**Avis délibéré de la mission régionale
d'autorité environnementale Auvergne-Rhône-Alpes
relatif au projet de remplacement du télésiège de Conche
présenté par la SAEM Sports et Tourisme
sur la commune de Châtel (74)**

Avis n° 2020-ARA-AP-1006

Plan de masse du projet – Source : dossier de demande d'autorisation d'exécution des travaux

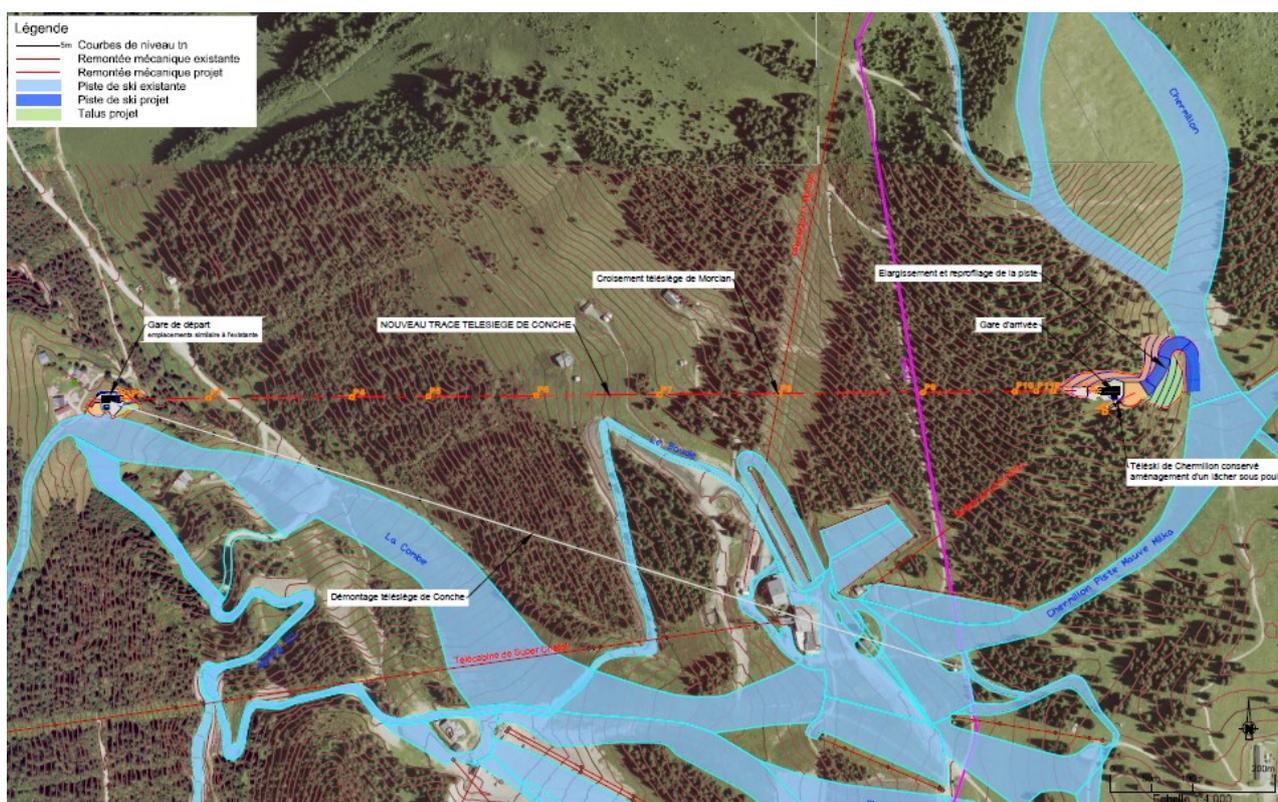
La présentation du projet est pédagogique ; toutefois, le dossier aurait gagné en clarté si certains éléments essentiels à la compréhension des enjeux étaient précisés. Ainsi, les surfaces et les volumes des terrassements nécessaires à la construction des nouvelles gares et à la création de la piste de raccordement ne sont pas indiqués dans l'étude d'impact. Par ailleurs, les modalités de démontage des pylônes et autres équipements de l'ancienne installation à supprimer ne sont pas précisés.

Enfin, les emplacements des pylônes du nouveau télésiège ne figurent pas sur les cartes fournies dans l'étude d'impact ; ils figurent toutefois dans le dossier de Demande d'Autorisation d'Exécution des Travaux (DAET).

L'Autorité environnementale recommande de compléter le dossier sur ces points.

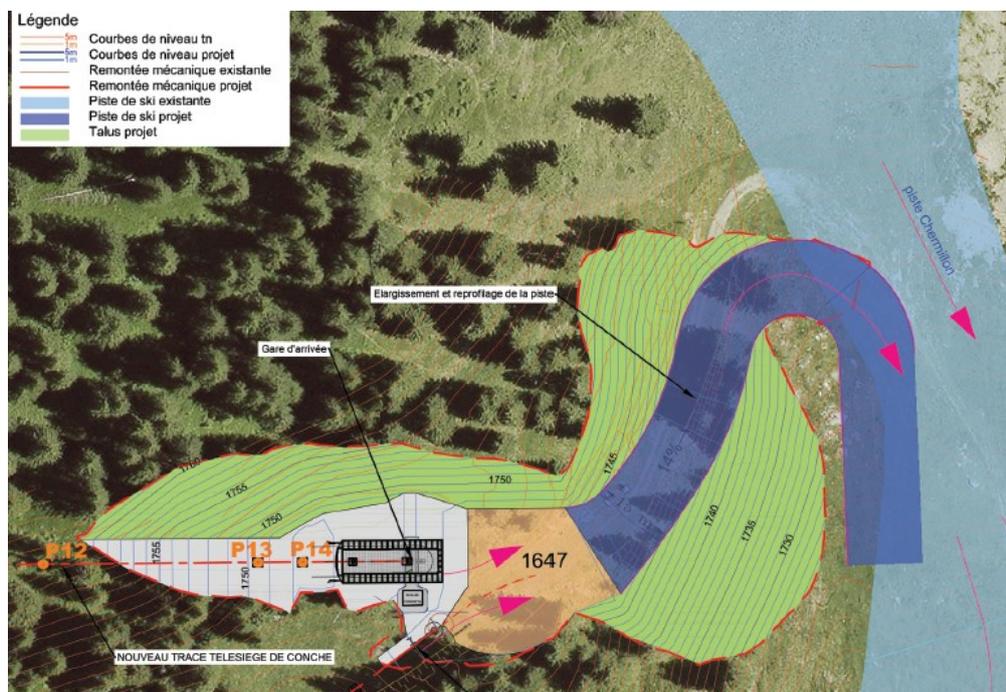
La vue en plan de la gare supérieure (cf. photo-montage ci-dessus) situe cet équipement dans un contexte boisé et il en va de même pour la création de la piste de raccordement. Elle indique des projets de talus qui nécessiteront des terrassements importants. Le dossier n'apporte aucune indication sur les volumes des remblais. Des photo-montages de la future gare supérieure et de la piste attenante permettraient au lecteur d'apprécier leur intégration dans les paysages proche et lointain.

L'Autorité environnementale recommande de fournir les éléments permettant de démontrer la bonne insertion paysagère du projet, des gares supérieure et inférieure, des pylônes et du layon créés.

Tracé du futur télésiège à travers les boisements. Source étude d'impact.

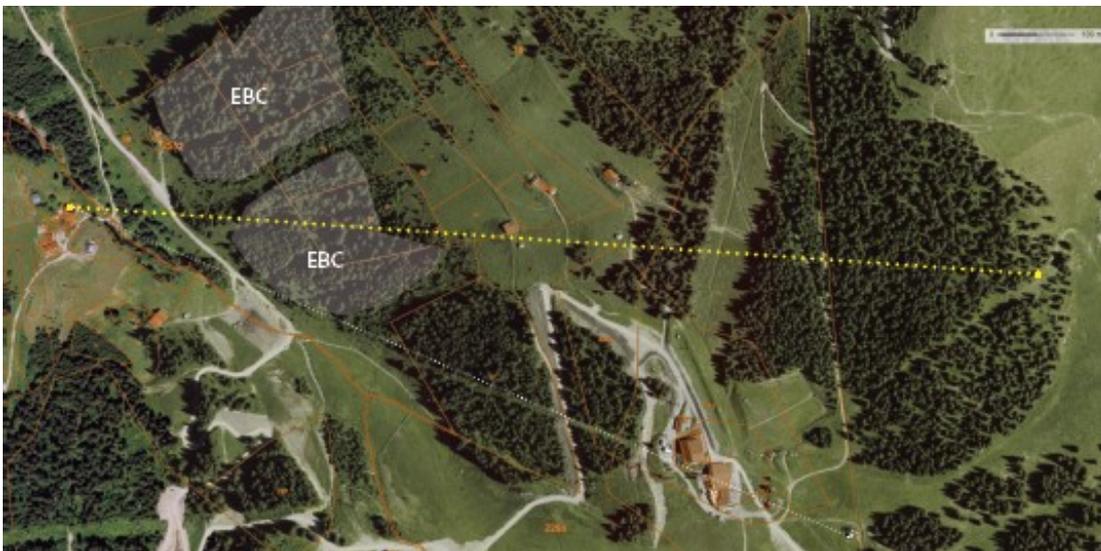
Par ailleurs, même si le projet s'inscrit dans un environnement anthropisé, la création de ce nouveau télésiège va générer un layon défriché au sein de milieux boisés, jusqu'à présent préservés (cf. photo-montage ci-dessous). Le dossier n'apporte pas d'arguments permettant de conclure à l'absence d'impacts paysagers lors de la création de ce nouvel équipement. La ligne du télésiège va traverser plusieurs espaces boisés et nécessite l'installation de 14 pylônes dans une zone qui en était dépourvue à l'exception du lieu de croisement avec le télésiège du Morclan¹⁹. Compte tenu de la largeur de 18 m du layon, un photo-montage serait utile pour apprécier son impact paysager et sa visibilité de plusieurs points de vue. En outre, aucune mesure n'est prise dans la séquence ERC afin de réduire l'impact du layon, par exemple en évitant l'effet de coupure franche et en prévoyant un traitement de celle-ci avec de la végétation basse et arbustive, ou en introduisant des irrégularités en largeur.

19 En outre l'ancien layon, visible sur la photo ci-dessus, restera perceptible de nombreuse années.

Aménagement du Secteur débutant de Super-Châtel - Source étude d'impact page 129

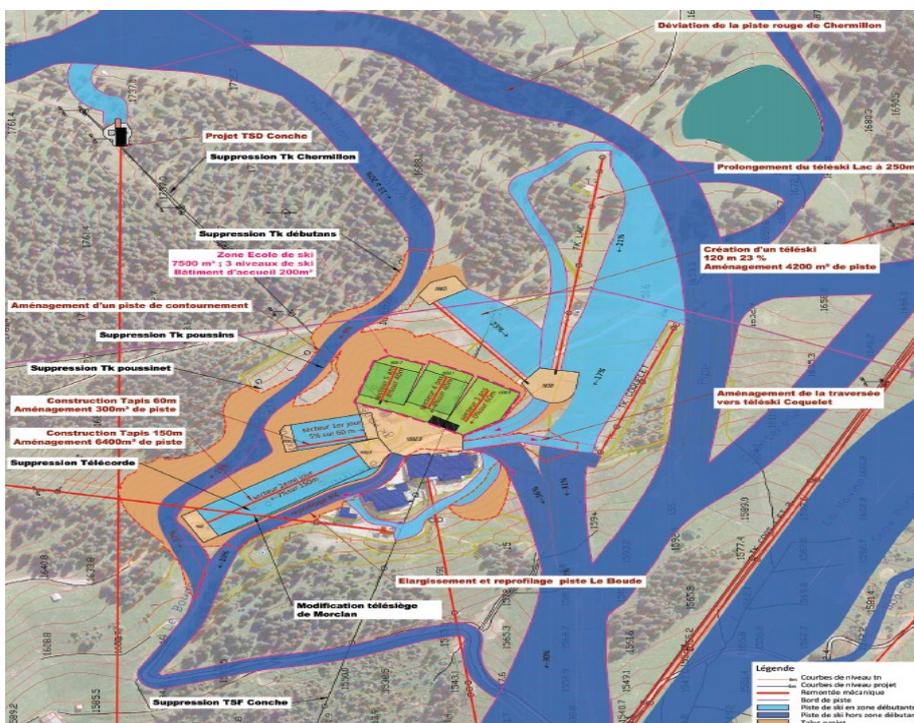
Toutefois, les impacts cumulés sur les habitats, la faune et le paysage méritent d'être étudiés de manière approfondie et ne peuvent être considérés comme « *négligeables à court et long termes* », comme indiqué à la page 134 de l'étude d'impact.

L'Autorité environnementale recommande d'intégrer l'ensemble des opérations projetées sur le secteur de Super-Châtel dans une étude d'impact globale²⁷.
